PLAN DE  
**MOBILITÉ  
SCOLAIRE**

# Collège de Vinet – Recommandations

Cette seconde étape du Plan de mobilité scolaire propose une série de recommandations à l'attention des services concernés de la commune et du canton.

## k – Avenue Mayor-Vautier à la hauteur de l'accès au collège (inclus parking enseignant)

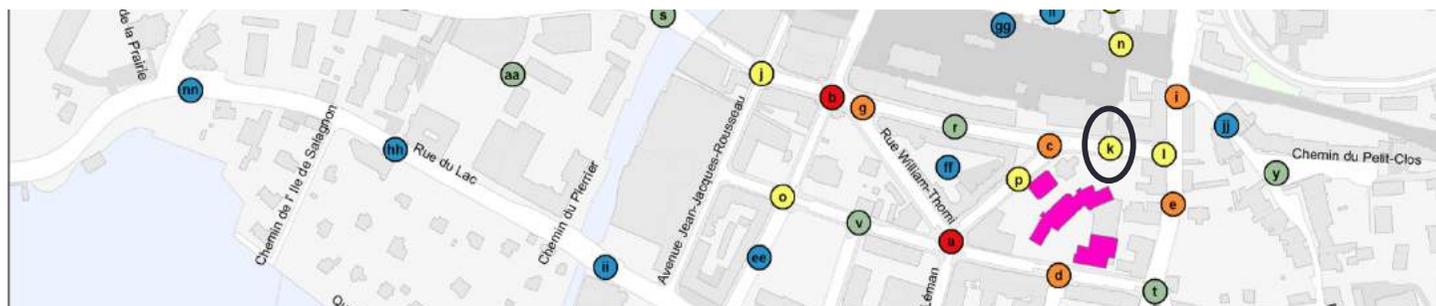
1. Visibilité masquée pour la traversée piétonne marquée
2. Parents-taxis / dépose-minute
3. Le parking enseignant que les enfants doivent traverser pour atteindre l'école

- Durant l'été, **envisager une autre solution pour les tables** du restaurant prévues à l'extérieur de façon à ce qu'elles n'obstruent pas la visibilité des piétons qui traversent : les distances de visibilité et de détection doivent correspondre à la norme VSS SN 640 241 ;

- Supprimer le conflit entre les enfants piétons et les voitures stationnant dans le parking enseignants :
  - L'accès au parking doit être fermé par une borne ou une barrière, à usage des enseignants et personnes autorisées uniquement.

- Créer un nouvel accès piéton à hauteur du passage piéton, par le préau, afin que les enfants évitent d'accéder à l'école par le parking ;
- Sécuriser la traversée piétonne par une patrouilleuse ou en raccourcissant le passage piéton, en complément de la création de la nouvelle entrée dans l'école, via le préau.

- **Parents-taxis/Dépose-minute :**
  - Rétrécir l'Avenue Mayor-Vautier entre l'accès à l'école et le débouché sur la rue Gambetta à une seule voie afin de supprimer les arrêts de voitures au bord de la route ;

- Aménager un dépose-minute (emplacement à déterminer), avec une information auprès des parents

#### d – Avenue Alexandre Vinet (entrée école)

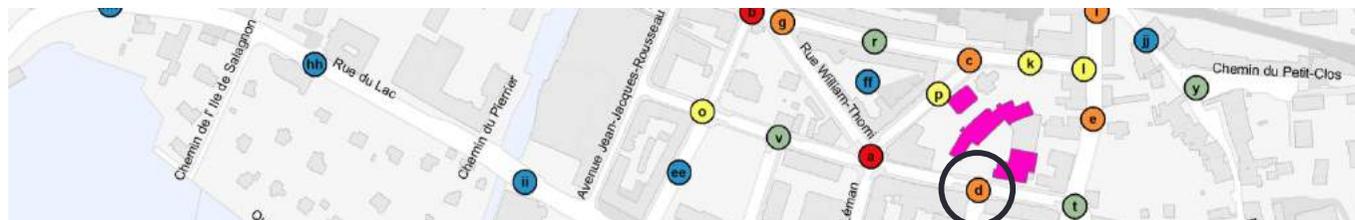
1. Visibilité réduite à cause de la végétation et des places de stationnement
2. Parents-taxis
3. Positionnement des places de stationnement enseignants : les places sont positionnées derrière le trottoir emprunté par de nombreux enfants. Les manœuvres des enseignants entrent en conflit avec les enfants. La visibilité n'est pas bonne pour sortir de la place de parking

- Visibilité réduite : **tailler la végétation** à une hauteur maximale de 60 cm par rapport au niveau de la chaussée et supprimer les arbres quand ils ont un diamètre trop large. Supprimer la première place de stationnement à côté du premier passage piéton (1) ;

- Conflit piétons-parking enseignants et PC : **revoir complètement l'organisation des cases de stationnement** en bordure de l'école, en supprimant les places de stationnement enseignants ou en les avançant et en aménageant le trottoir à l'avant des places de stationnement (cf. Vernex et schéma ci-après). La suppression de ces places permettrait la création d'un espace type place (bancs, jeux).

- Parents-taxis :
  - *Court terme* : prévoir des solutions qui ne permettent pas de stationner abusivement
    - Déplacement des places de parking enseignant et PC le long de la route (comme devant le Collège Montreux-Est)

- Suppression des places de stationnement enseignants et PC et création d'un espace de type de place, fermée par des potelets
  - *Moyen terme* : sur une période test, fermer la route pendant les horaires de début et de fin des cours. C'est notamment ce qui est fait au Tessin avec le concept des « Isola Felice » qui sont des zones à proximité directe de l'école fermées durant la période d'arrivée et de départ des écoliers ;

- Rappeler au garagiste l'interdiction de laisser des véhicules stationnés sur le trottoir.

### c – Carrefour Avenue Mayor-Vautier / Rue Jaman

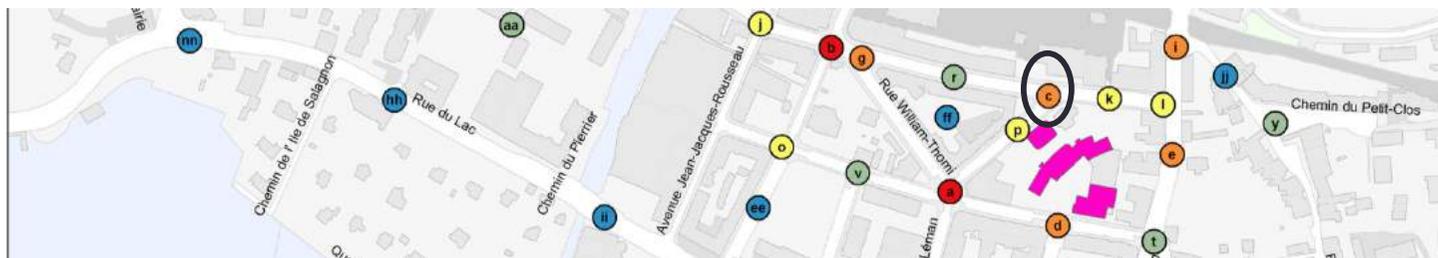
1. Aspect vaste du carrefour. Le but principal est de réduire la longueur des traversées piétonnes
2. Guidage des jeunes piétons insuffisant, pas de trottoir sécurisé au Nord

- Réaménager le carrefour en minimisant les rayons avec des mesures constructives (bordures) et non par de simples marquages ;
- Eventuellement supprimer la voie de bus ;
- Supprimer le dépose-minute : le rendre impossible à cet endroit (remplacé par une zone de dépose dont le lieu est à déterminer) ;
- Transformer la bande longitudinale côté Nord en trottoir ;
- Supprimer les cases de stationnement qui masquent la visibilité, surtout au coin Sud-Ouest du carrefour.

## I – Traversée piétonne rue Gambetta à la hauteur de l'avenue Mayor-Vautier

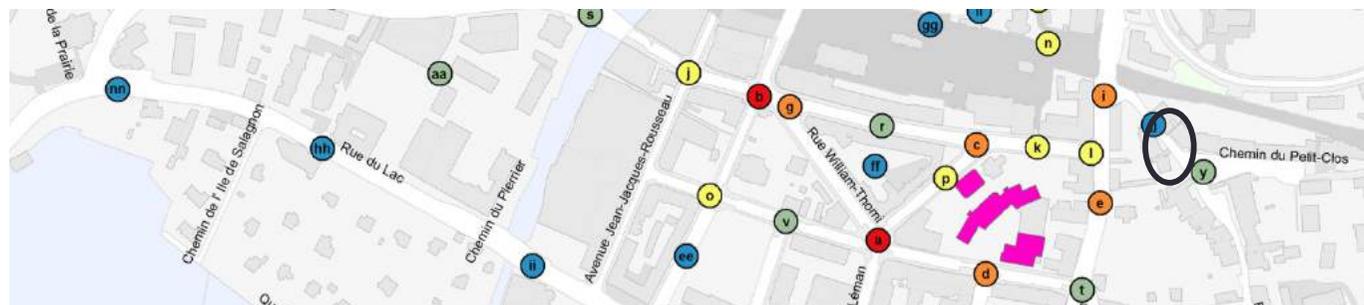
1. Vitesses des véhicules motorisés élevée
2. Aspect du carrefour trop vaste

- Vérifier la possibilité de construire un îlot central : il pourrait être construit sur le tronçon au Nord du carrefour sur la surface qui actuellement comprend une flèche de rabattement. Les flux n'exigent pas une voie séparée pour tourner à gauche
- Marquer l'indication de présence d'enfants (kit école)

a – Carrefour Avenue Alexandre Vinet /Rue de Jaman /Rue William-Thomi / Rue du Léman

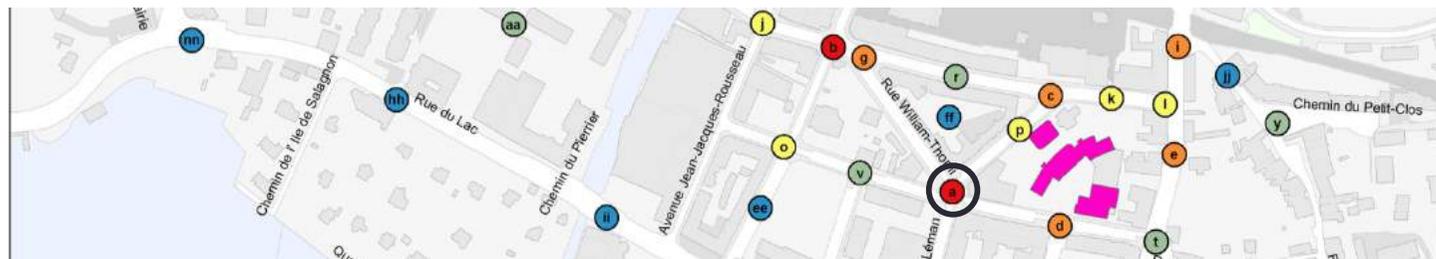
Le carrefour est perçu comme étant dangereux, mais ne présente pas de déficits majeurs. Il est conçu et exploité sur la base de la mixité des trafics. Il a l'apparence d'une zone de rencontre et correspond donc aux exigences normatives. Par ailleurs, l'analyse des accidents montre qu'entre 2011 et 2015 aucun accident n'est à signaler à cet endroit. Par conséquent, le danger subjectif n'est pas confirmé objectivement.

Elargir le trottoir au coin nord-ouest : une bordure devrait être prévue au lieu de la ligne de bord actuelle

- Éventuellement prévoir des rampes transversales aux accès du carrefour. Indiquer clairement les endroits sûrs pour la traversée des enfants par des petits « pieds » au sol ou un marquage spécifique (revêtement couleur).

p – Traversée piétonne marquée Rue de Jaman à la hauteur de la Maison de Quartier Jaman 8

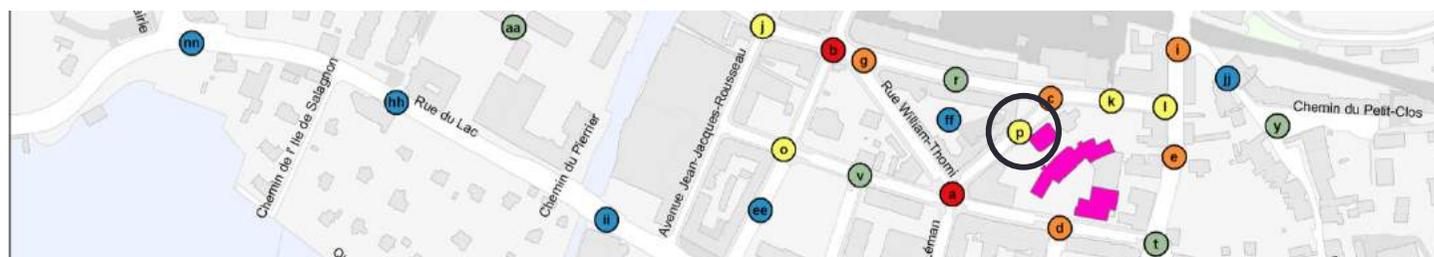
1. Visibilité insuffisante auprès de la traversée piétonne marquée

- Aménager un rétrécissement constructif de la chaussée à la hauteur de la traversée piétonne marquée : un tel rétrécissement peut être considéré comme étant un élément de modération de trafic dans cette zone 30 ;
- Limiter les objets encombrants sur le trottoir et la traversée.

## t – Traversée piétonne rue Gambetta à hauteur de la ruelle de Verte-Rive

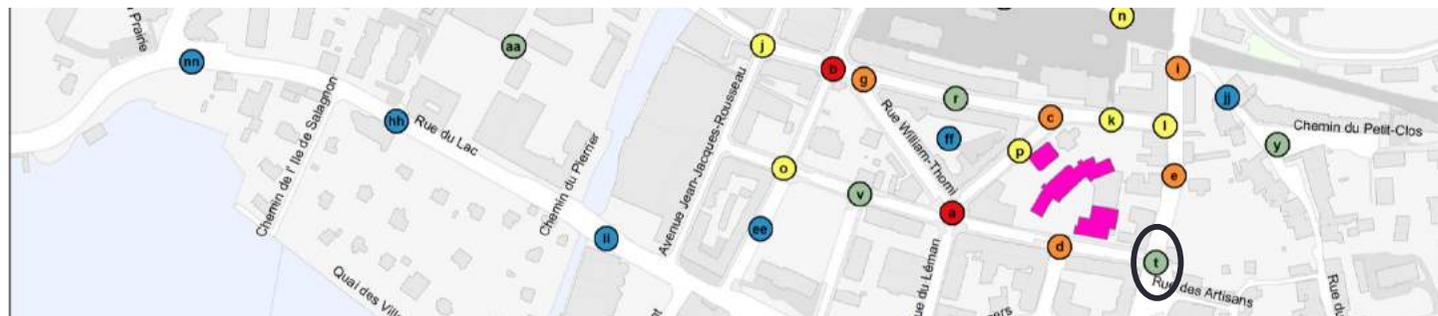
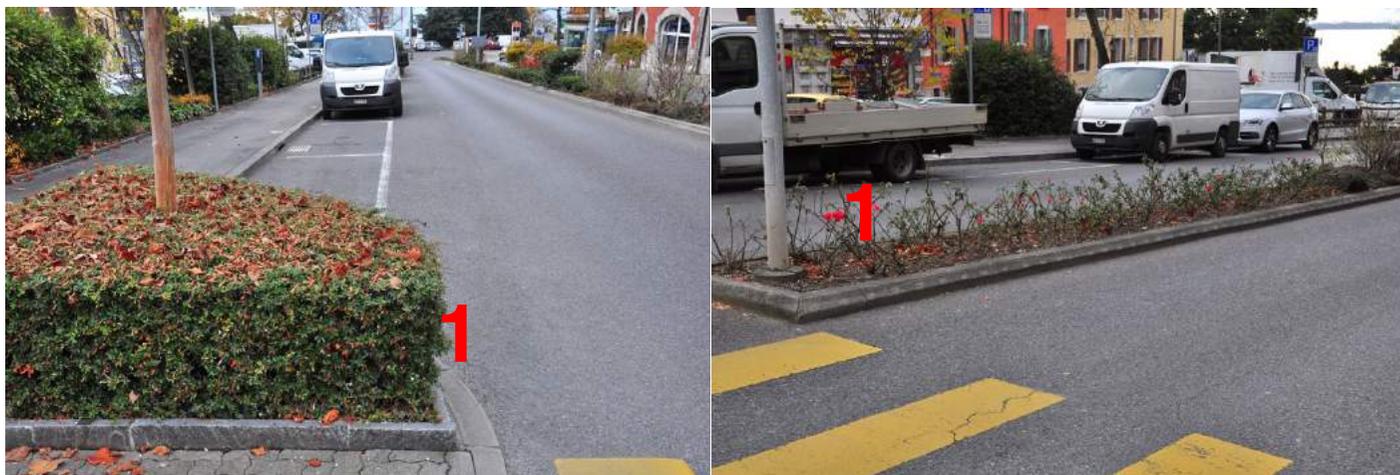
1. Les enfants piétons sont masqués à l'endroit de la traversée piétonne

- Tailler la végétation à une hauteur maximale de 60 cm par rapport au niveau de la chaussée, éventuellement changer le type de végétation ;
- Supprimer la première case de stationnement côté Sud-Est de la traversée piétonne marquée ;
- Marquer l'indication de présence d'enfants (kit école).

## e – Traversée piétonne marquée rue Gambette à la hauteur du fleuriste

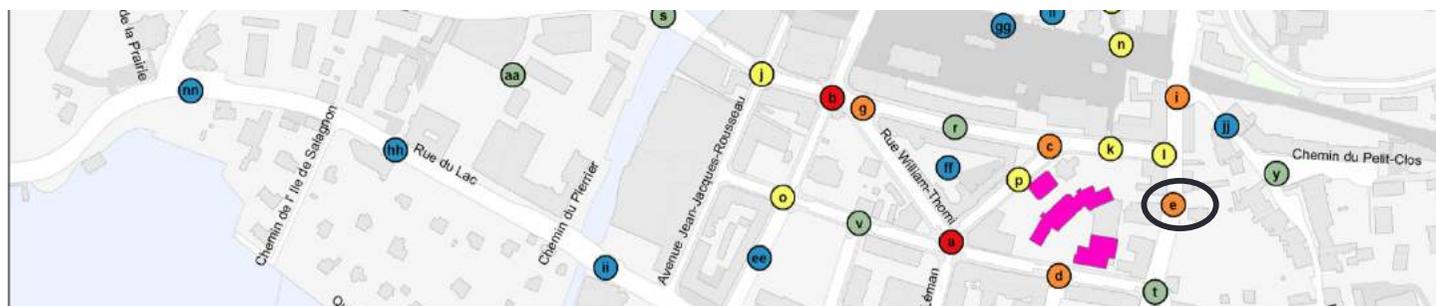
1. Vitesse des voitures élevée
2. Trottoir côté Ouest trop étroit

- Rétrécir la largeur de la voie en direction du Lac à 3.50 m pour élargir et libérer le trottoir des objets encombrants. La zone d'attente de la traversée piétonne ne peut pas être pareillement encombrée
- Marquer l'indication de présence d'enfants (kit école)

Eventuellement prévoir des patrouilleuses scolaires

### i – Traversée rue Gambetta à la hauteur de la rue du Port

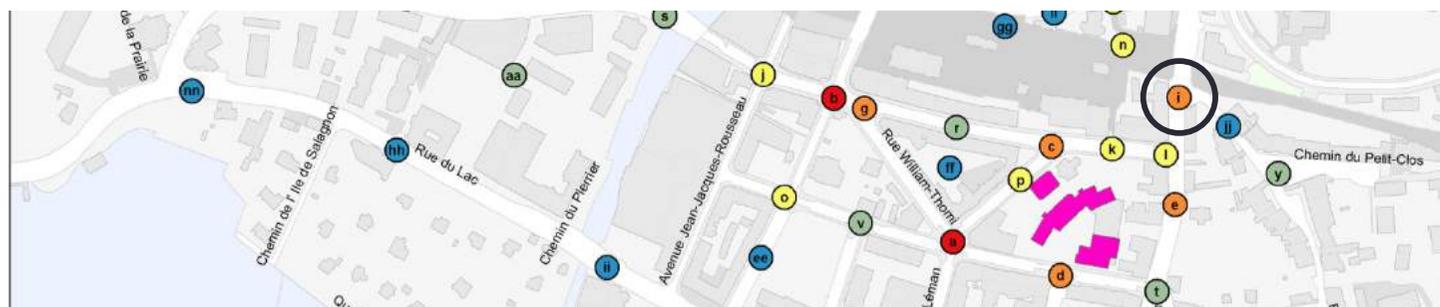
1. Phase verte trop courte pour le feu piéton
2. Feu rouge mal respecté

- Prolonger la phase de jaune : ce n'est pas la phase de vert qui est trop courte, mais la phase de jaune. Un piéton qui commence à traverser la route à la fin de la phase de vert (ou au début de la phase de jaune) doit pouvoir traverser en toute sécurité ;
- Envisager la présence de patrouilleuses scolaires ou de la police ponctuellement ;

Eventuellement prévoir une caméra pour la surveillance aux feux rouges.

## II – Traversée rue du Collège à hauteur du passage sous-terrain

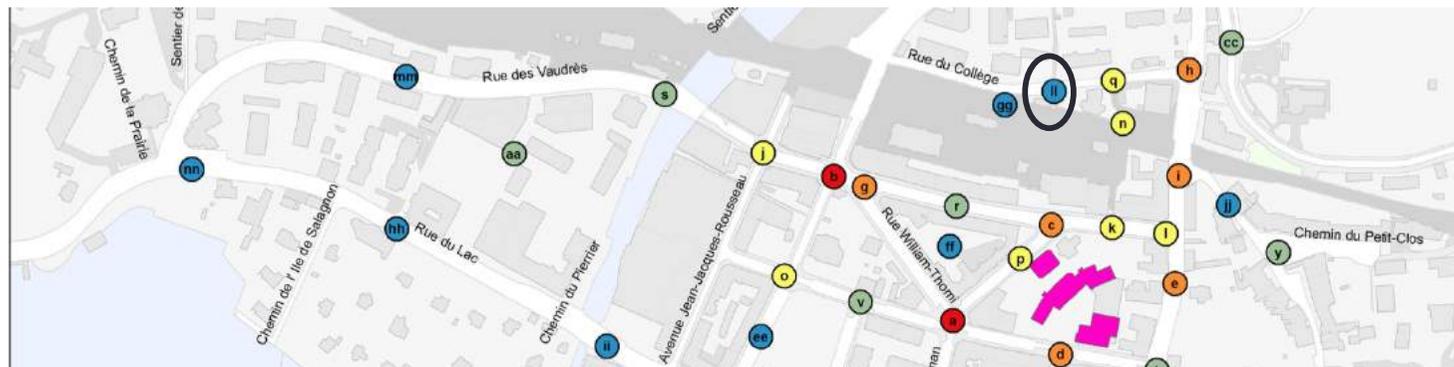
#### 1. Vitesse des voitures

Rehausser toute la surface du carrefour avec un décrochement vertical sur l'entier de celui-ci.

## b – Traversée piétonne marquée Rue du Grammont – Hauteur Avenue Mayor-Vautier

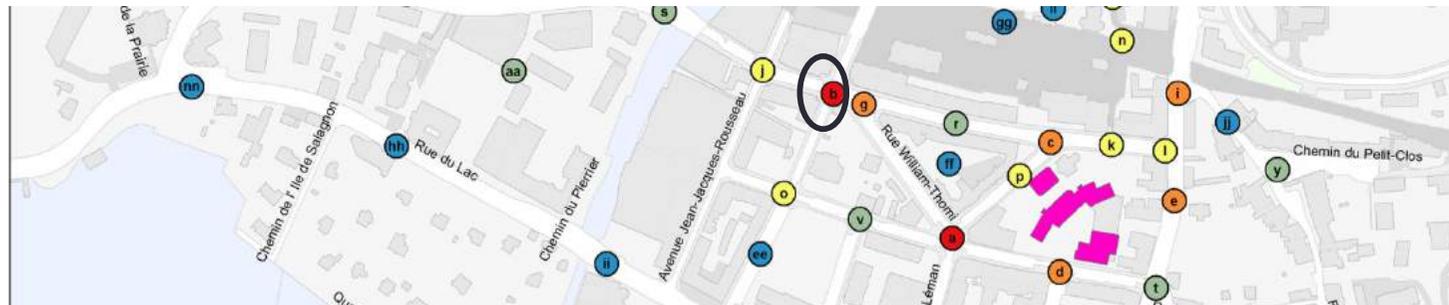
De manière générale, la traversée de ce carrefour est inadaptée pour des élèves de moins de 10 ans, se déplaçant seuls.

- Traversée piétonne marquée côté Nord pas de visibilité pour les conducteurs qui s'approchent depuis le Sud (voir photo ci-après)

- Vérifier la possibilité de **construire un îlot central** sur les deux traversées piétonnes sises rue du Grammont
  - *Remarque* : il faut certainement adapter les bordures de la chaussée afin de pouvoir installer un îlot central (2 x 3,50 m pour les voies ; 1,50 m pour l'îlot). La largeur à disposition entre les murs des immeubles est suffisante pour envisager ce type de solution
- **Prévoir le signal OSR 4.11** « *Emplacement d'un passage pour piétons* » pour la traversée piétonne marquée sur la rue du Grammont côté Nord
- **Marquer l'indication de présence d'enfant (kit école)** et prévoir des **patrouilles scolaires**

## j – Carrefour Avenue Jean-Jacques Rousseau /Rue des Vaudrès /Avenue Mayor-Vautier

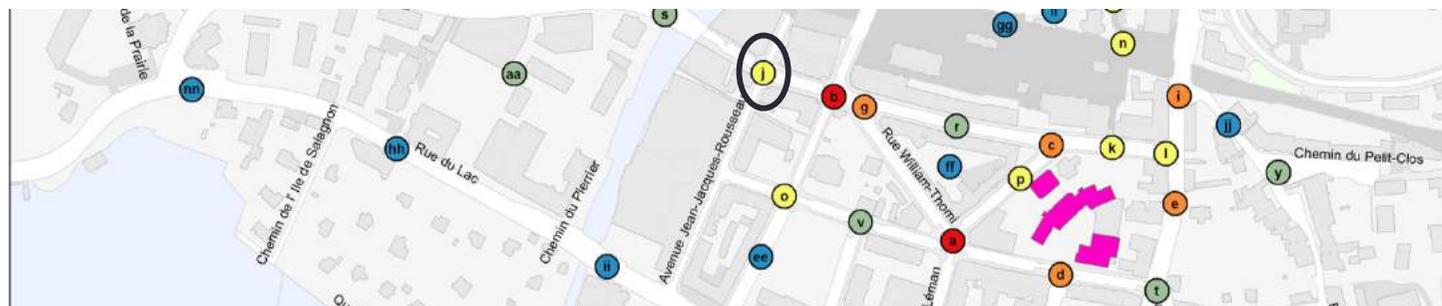
1. Guidage des piétons dans une zone à 4 priorités de droite

- Guider les piétons en utilisant des empreintes de pas (respectant les lignes de désir des piétons et l'endroit avec la meilleure visibilité)
- Revoir le bord Sud de la route après la fermeture du chantier

## mm – Rue des Vaudrès entre la Rue du Lac et le Chemin du Perrier

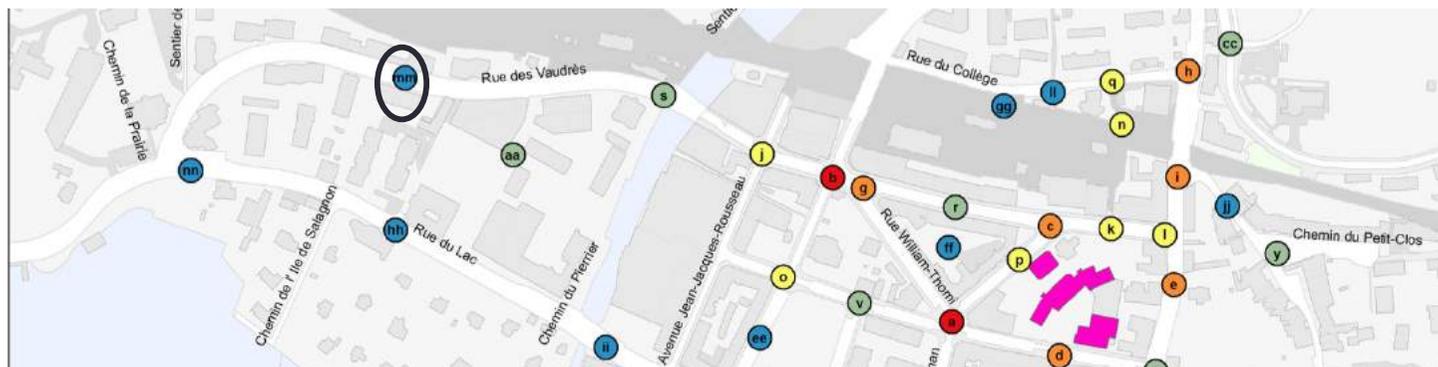
1. Limitation de vitesse peu respectée

- Procéder à un comptage de vitesses afin de disposer de valeurs objectives : aucune mesure de vitesse n'est à disposition. De plus, on constate que, lors des 5 dernières années, il n'y a eu que 2 accidents, liés au parcage sur l'entier du tronçon. Le danger lié à la vitesse pratiquée dépend entre-autres des conditions de visibilité rencontrées ;
- Améliorer la visibilité à toutes les sorties privées, pour piétons ou pour véhicules, ainsi qu'à tous les carrefours, ceci en coupant les haies à une hauteur maximale de 60 cm au-dessus du niveau de la chaussée ;
- Répéter la marque particulière « ZONE 30 » plus fréquemment ;
- Marquer une ligne traitillée telle qu'une ligne d'avertissement le long des places de parc longitudinales à une distance de 1,00 m du bord ;
- Encourager les élèves à utiliser le chemin séparé le long des maisons sises sur le côté Sud de la route.

## nn – Carrefour Rue des Vaudrès / Rue du Lac

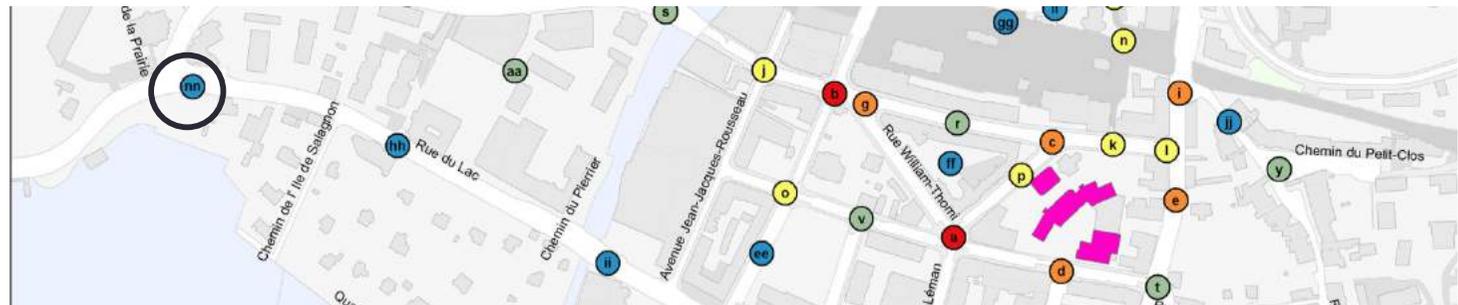
1. Aménagement de la traversée piétonne marqué insuffisant en raison des éléments suivants :
  - a. Zone d'approche côté Lac : masquée par des arbres
  - b. Zone d'approche côté Montagne : masquée lorsqu'un bus se trouve à l'arrêt
2. Îlot central équipé de poteaux qui masquent les piétons de petite taille

- Coté Lac à gauche de la traversée piétonne marquée : déplacer la bordure du trottoir en la positionnant sur la ligne de guidage actuelle : l'adaptation de la bordure côté Lac obligera les bus à effectuer une manœuvre plus complexe, mais restant abordable ;
- Coté Lac à droite de la traversée piétonne marquée : adapter la bordure afin de permettre au bus d'accéder à l'arrêt de bus ;
- Côté Montagne à gauche de la traversée piétonne marquée : déplacer de 50 cm la bordure de l'arrêt de bus vers le Nord afin de permettre aux bus de s'éloigner ultérieurement du bord de la chaussée ;

Îlot central : enlever la plaque orange côté Montreux. Le bpa recommande de vérifier tous les poteaux placés sur les îlots centraux le long de la Rue du Lac. Appliquer le marquage jaune / noir directement sur le candélabre d'éclairage.

## hh – Rue du Lac à la hauteur du magasin « Wider »

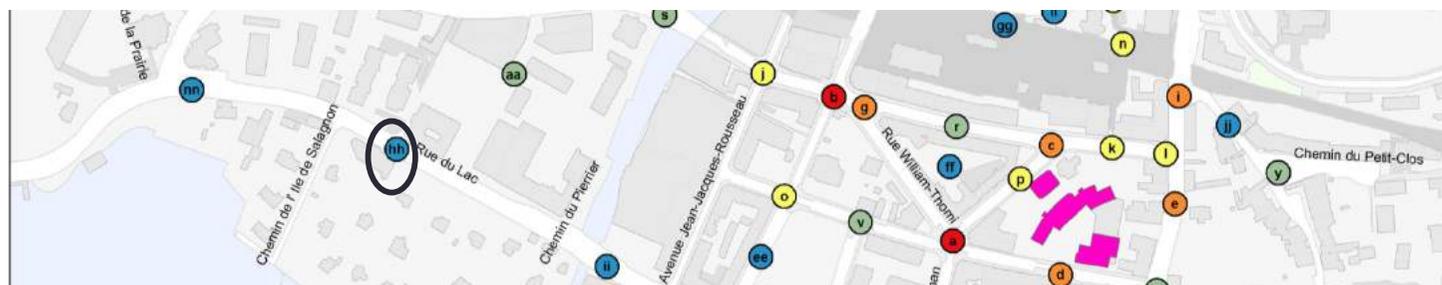
1. Vitesse trop élevée des véhicules qui tournent à droite vers l'accès
2. Trottoir traversant : l'aménagement ne correspond pas aux exigences normatives. Par conséquent, la priorité aux piétons n'est pas accordée

Compléter le trottoir traversant en construisant une bordure côté Nord du trottoir (a). Celle-ci doit être clairement visible. *Remarque* : un problème peut se poser en cas d'accident, le piéton considérant le trottoir comme traversant et le conducteur de véhicule ne s'apercevant pas qu'il s'agit d'un trottoir traversant.

## bpa 1 – Carrefour Rue du Grammont / rue du Lac

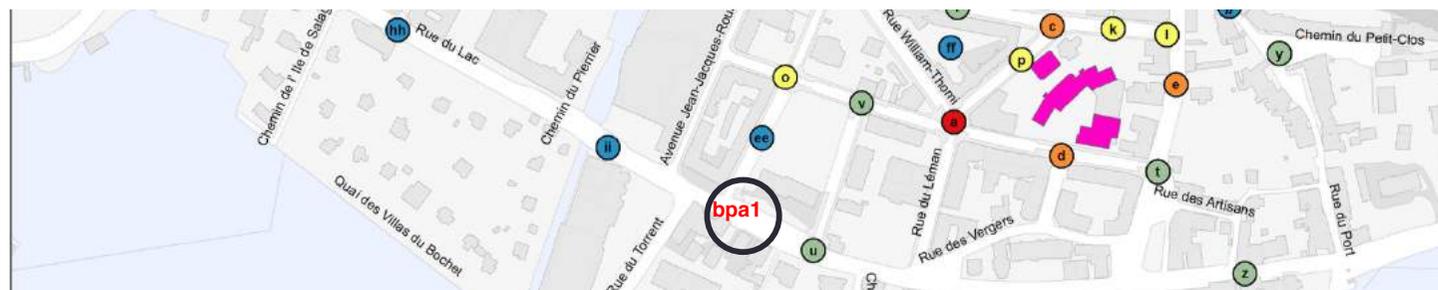
1. Feux pour piétons inadéquats

- Empêcher les véhicules de sortir de la station-service en direction de la Route de Grammont, en empiétant sur le trottoir.

## bpa 2 – Carrefour Avenue Jean-Jacques Rousseau / Rue du Lac

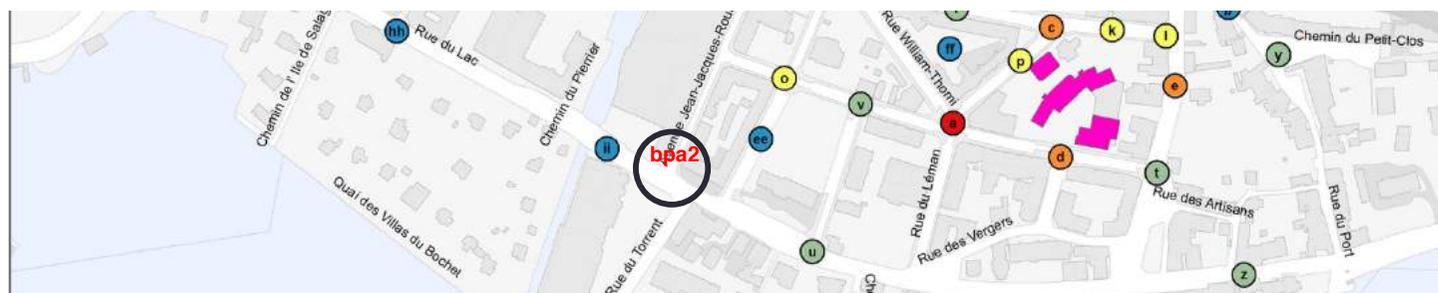
1. Carrefour réglé par une installation de signalisation lumineuse, hormis le flux de piétons qui traverse l'Avenue Jean-Jacques Rousseau

- Il n'est pas cohérent de régler avec des feux seulement une partie des flux de trafic. Il faut installer un signal lumineux également pour les piétons qui traversent l'Avenue Jean-Jacques Rousseau.
